**CCR-VIA -- COMITATO DI COORDINAMENTO REGIONALE PER LA
VALUTAZIONE D'IMPATTO AMBIENTALE****Giudizio n° 3631 del 31/03/2022****Prot. n° 22/0105310 del 17/03/2022****Ditta Proponente:** SISMEEX S.r.l.**Oggetto:** Impianto recupero inerti non pericolosi**Comuni di Intervento:** Collecervino**Tipo procedimento:** Verifica di assoggettabilità a VIA ai sensi dell'art. 19 del D.Lgs 152/06 e ss.mm.ii.**Presenti** (in seconda convocazione)**Direttore Dipartimento Territorio – Ambiente (Presidente)** ing. Domenico Longhi (Presidente delegato)**Dirigente Servizio Valutazioni Ambientali** -**Dirigente Servizio Gestione e Qualità delle Acque** dott. Lorenzo Ballone (delegato)**Dirigente Servizio Politica Energetica e Risorse del Territorio - Pescara** dott. Enzo Franco De Vincentiis (delegato)**Dirigente Servizio Gestione Rifiuti e Bonifiche - Pescara** dott. Gabriele Costantini (delegato)**Dirigente Servizio Pianificazione Territoriale e Paesaggio** ing. Eligio Di Marzio (delegato)**Dirigente Servizio Foreste e Parchi - L'Aquila** ASSENTE**Dirigente Servizio Opere Marittime** ing. Marcello D'Alberto**Dirigente Servizio Genio Civile competente per territorio****Pescara** ing. Raffaele Spilla (

L'ubicazione dell'impianto di trattamento rispetto al recettore abitativo è riportata nella seguente figura:

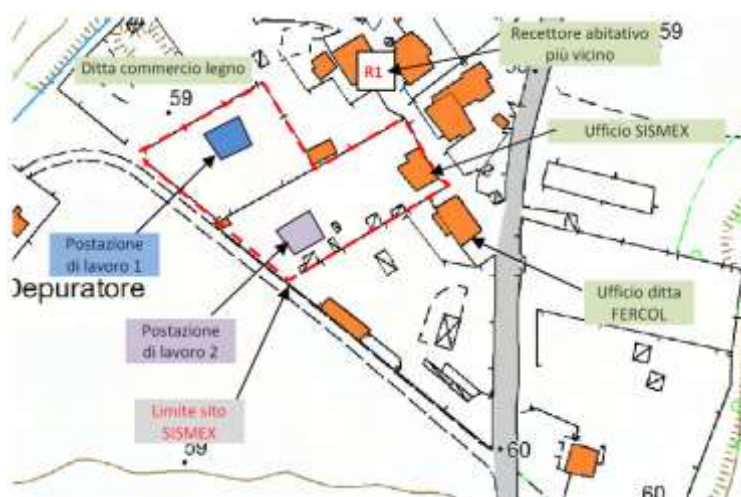
2. Revisionare la relazione d'impatto acustico:

- *motivando la scelta del livello di rumore ambientale di 54.9 dBA a fronte di una mappa degli isolivelli sonori dello stato di progetto che sembra indicare un livello di immissione, per R1, compreso tra 55 e 60 dBA;*
- *specificando se il proponente intende attuare interventi di mitigazione acustica delle emissioni dei macchinari più rumorosi (in particolare il frantumatore/vaglio), dato lo stretto margine con cui il tecnico valuta il rispetto del differenziale*

- è stato eliminato il riferimento e il contributo dovuto alla presenza di un secondo frantumatore; nel primo studio previsionale di impatto acustico si era data un'impostazione eccessivamente conservativa poiché il frantumatore utilizzato sarà sempre unico anche se sono state previste, per esigenze logistiche, due postazioni di lavoro all'interno del sito;
- è stato previsto quale intervento di mitigazione, l'installazione di una barriera antirumore in prossimità della sorgente più significativa (ovvero il frantumatore) e interposta con la prima abitazione. Tale intervento diminuisce notevolmente il contributo emissivo con il conseguente abbassamento dei livelli acustici presso il recettore abitativo più vicino. La barriera svolge altresì anche un'azione di confinamento della diffusione di polveri:

A seguito di questi due interventi si dichiara che i livelli acustici si sono considerevolmente ridotti e distanziati da quelli che sono i limiti normativi, come riportato nella seguente tabella:

Livelli	u.m.	Rev 1	Rev 2 (con installazione barriera antirumore)	Limite
Livello di immissione diurno	$L_{imm}/dB(A)$	53,5±1,5	52,0±1,5	60
Livello di immissione notturno	$L_{imm}/dB(A)$	53,0±1,5	46,5±1,5	55
Livello Differenziale di immissione sonora	$L_{dif}/dB(A)$	4,4	2,3	5

- la valutazione è stata condotta per la postazione n.1, in quanto più vicina al ricettore abitativo R1 e pertanto ritenuta la più sfavorevole; gli altri edifici più vicini di R1 sono uffici e non abitazioni;
- la barriera antirumore prevista quale intervento di mitigazione può essere spostata anche nella postazione n.2 poiché verrà inserita su base trasportabile con gli escavatori.
